J. nr. 200700935- 36 EK
(at tilskila í svári)

Tórshavn, 19. mars 2009

Upprit - Flogvøllur á Klovanum

Mynd 1 - Flogvøllur á Klovanum. Uppskotið hjá Munin og Rambøll
Kelda : Sørvágs kommuna og Munin

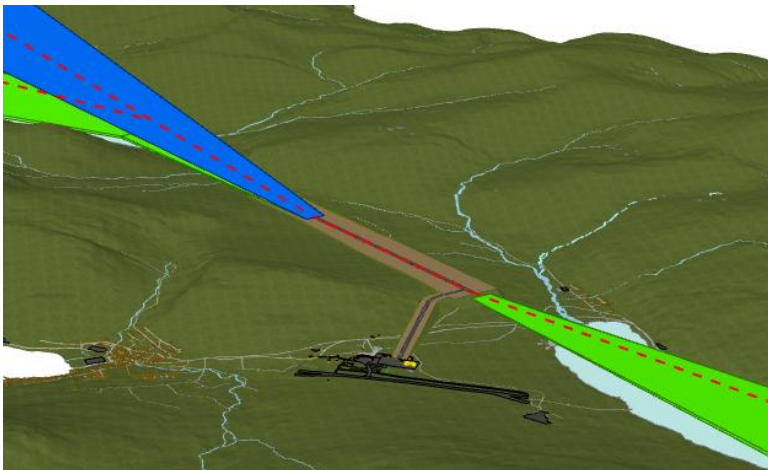
Sørvágs kommuna hevur á eini tekning, sum kommunan hevur sent til Landsverk, víst á, hvar kommunan, Munin og Rambøll hava hugsað sær, at ein lendibreyt á Klovanum kann liggja. Tekningin er víst niðanfyri á mynd 1.

Aftan á at Munin og Rambøll í 2008 fóru fram, at tað bar til at gera ein nýggjan flogvøll á Klovanum, hevur Landsverk biðið um innlit í prosjekttílfarið, sum niðurstøðurnar hjá teimum verða grundaðar á, men feløgini vildu ikki geva Landsverk innlit í málið.

Landsverk hevur tí eftirfylgjandi kannað, um ein 2.300 m vøllur kann gerast, har sum Munin og Rambøll hava skotið upp (mynd 1).

Mynd 4 – 2.300 m vøllur á Klovanum
Kelda: Landsverk

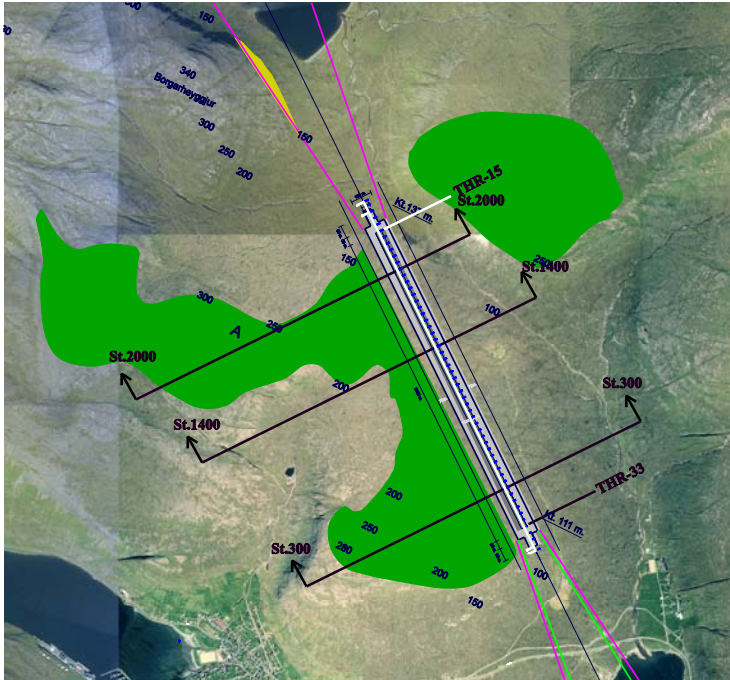
Mynd 4 vísir eina planmynd av einum 2.300 m vølli á Klovanum, har sum Munin og Rambøll hava skotið upp at gera ein nýggjan vøll. Grøna økið vestanfyrir vøllin (til vinstru á myndini) vísir, hvar neyðugt verður at lækka lendið til tess at lúka myndugleikakrøvini.

Mynd 5 – Tvørskurðir í vøll og lendi – st. 300, st. 1.400 og st. 2.000 (sí mynd 2)
Kelda: Landsverk

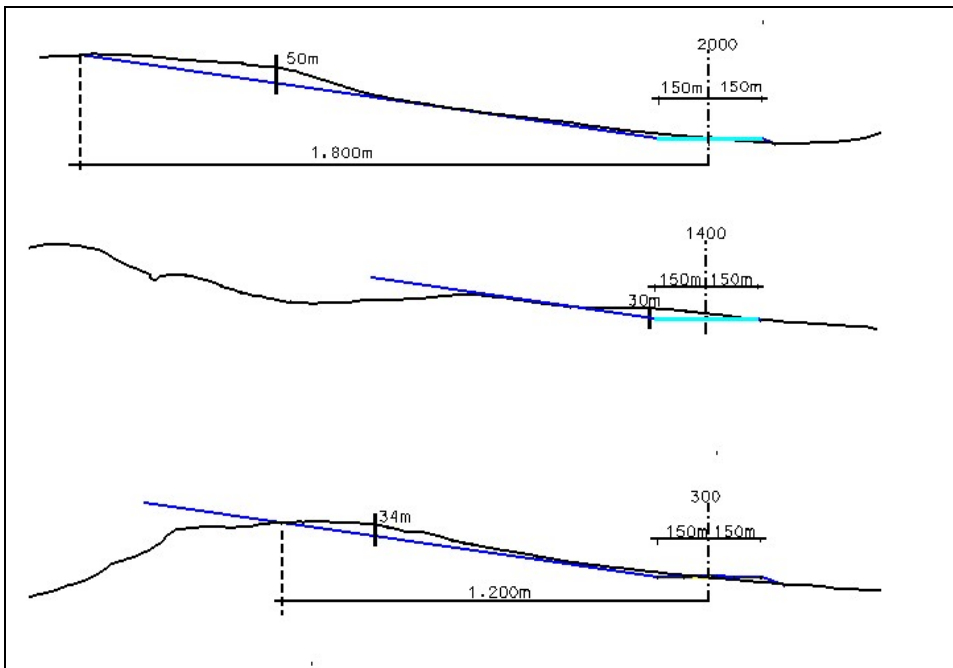
Mynd 5 vísir tvørskurðir í vøllin og lendið vestanfyrir vøllin í st. 300, st. 1400 og í st. 2.000. Bláa linjan vísir 1:7 forðingafloata og svartá linjan vísir verandi lendi. Myndin vísir, at neyðugt verður at lækka lendið vestanfyrir vøllin umleið 30-50 m.

Mynd 7 – RNP 0.3 inn- og útflúgving til Klovan
 Kelda Cyrrus Ltd frágreiðing "Klovan Airport – Initial IAP Assessment" dagfest 29. Jan 2009.

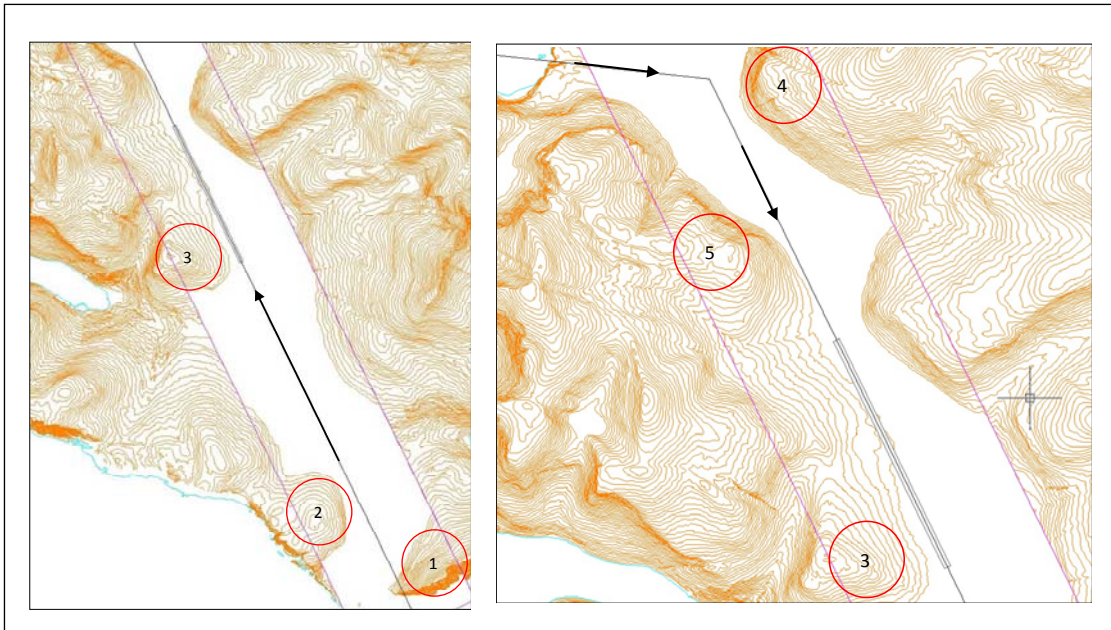
Niðurstøðan hjá feløgunum var, at tað ber ikki til at fáa nøktandi inn- og útflúgvngarviðurskiftir. Regulariteturin verður vánaligur tí “minima” verður ov høg orsaka av lendinum.

Mynd 7 vísir inn- og útflúgvngina til Klóvan, har mannagongdin fyri flúgvng til og frá lýkur treytirnar fyri RNP 0.3 flúgvng. Økini, sum eru markerað við reyðum sirkulum á myndini, vísa, hvar lendið verður ov høgt í mun til ICAO krøvini til RNP 0.3 flúgvng.

Mynd 8 – CAT II flogvøllur - inn- og útflúgving til Klovan
 Kelda Cyrrus Ltd. frágreiðing "Klovan Airport – Initial IAP Assessment" dagfest 29. Jan 2009.

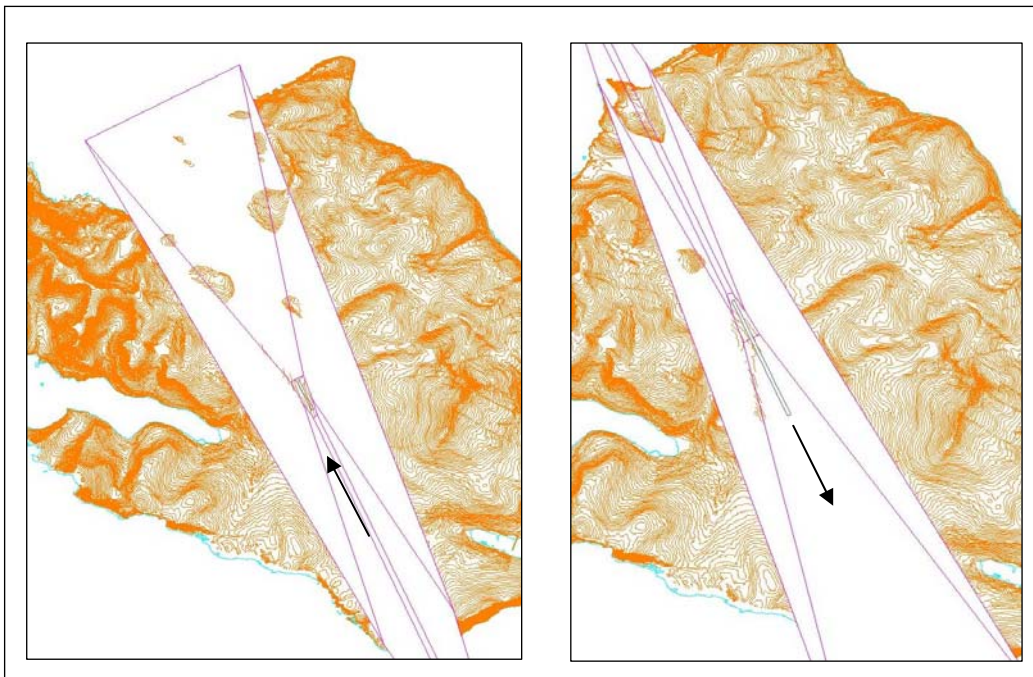
Mynd 8 vísir inn- og útflúgvingina til Klovan, har roknað verður við, at vøllurin verður flokkaður sum ein CAT I ella ein CAT II flogvøllur.

Reyðu sirkarnir á mynd 7 og oyggjarnar, sum síggjast á hvítu flatuni á 8 vísa, hvar lendið er ov høgt.
